改善箇所説明図

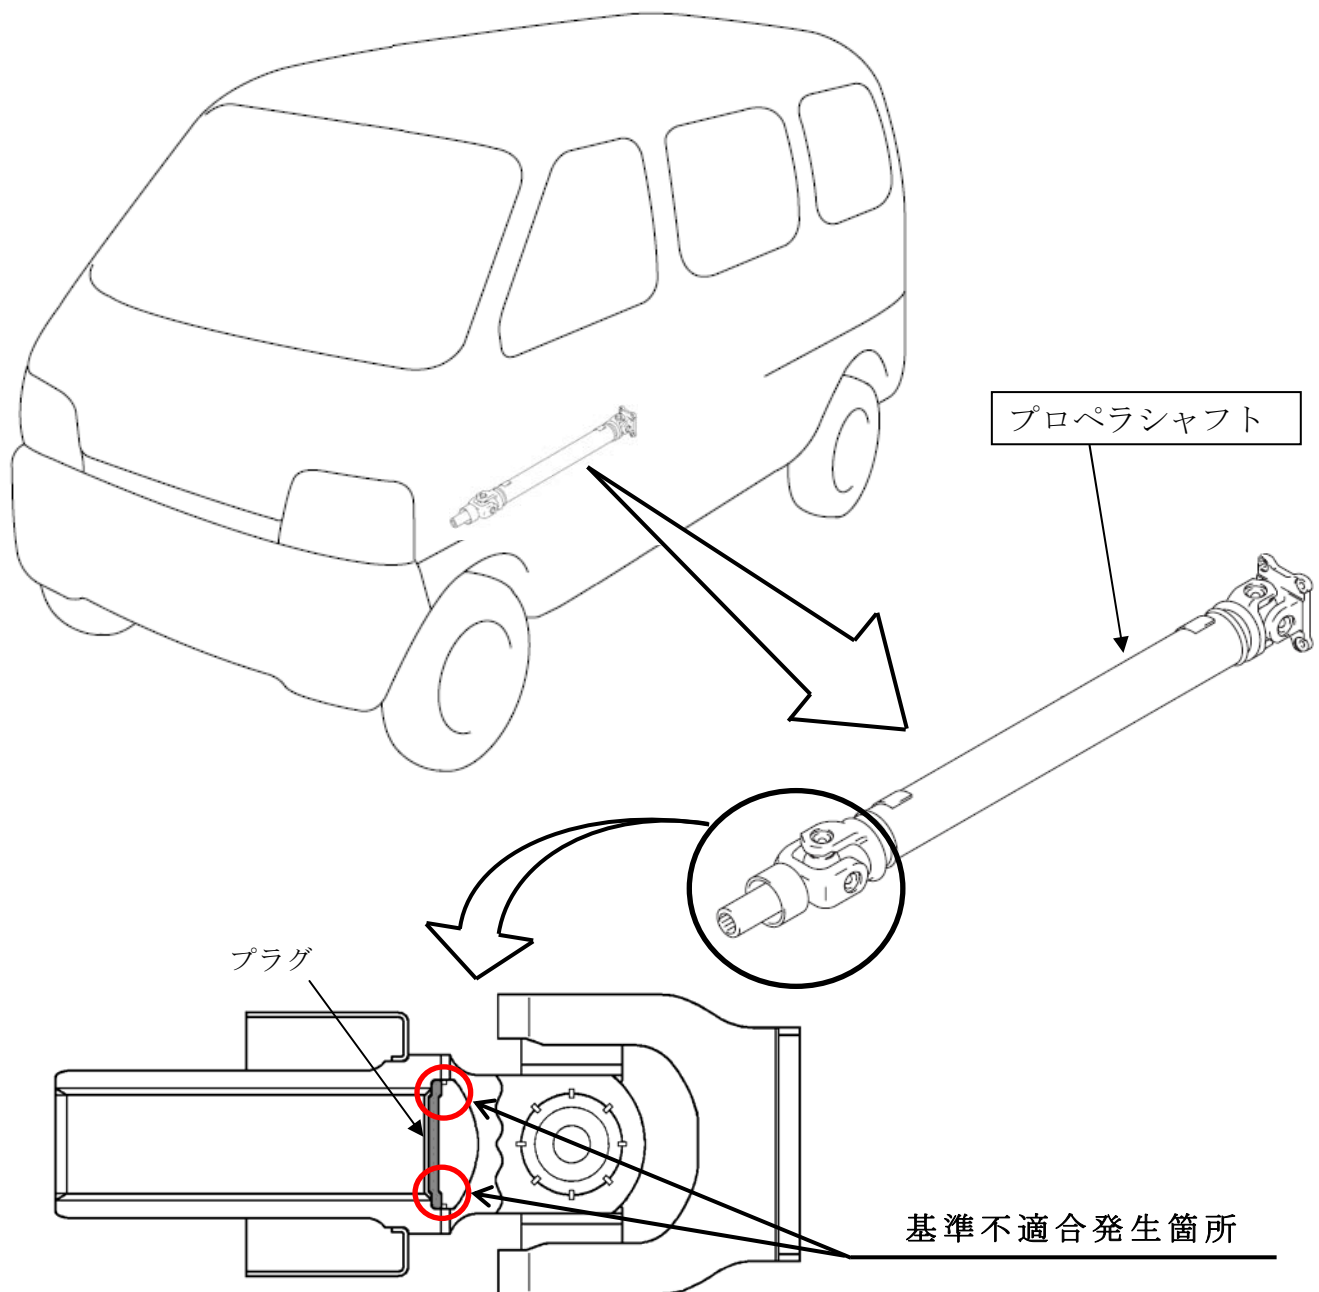
補給用プロペラシャフトの製造工程において、当該プロペラシャフトのプラグのかしめ不良により、当該プラグからオイルが漏れるおそれがある。

全車両、プロペラシャフトを良品と交換する。

識別：ID プレートに緑色のシールを貼付する。
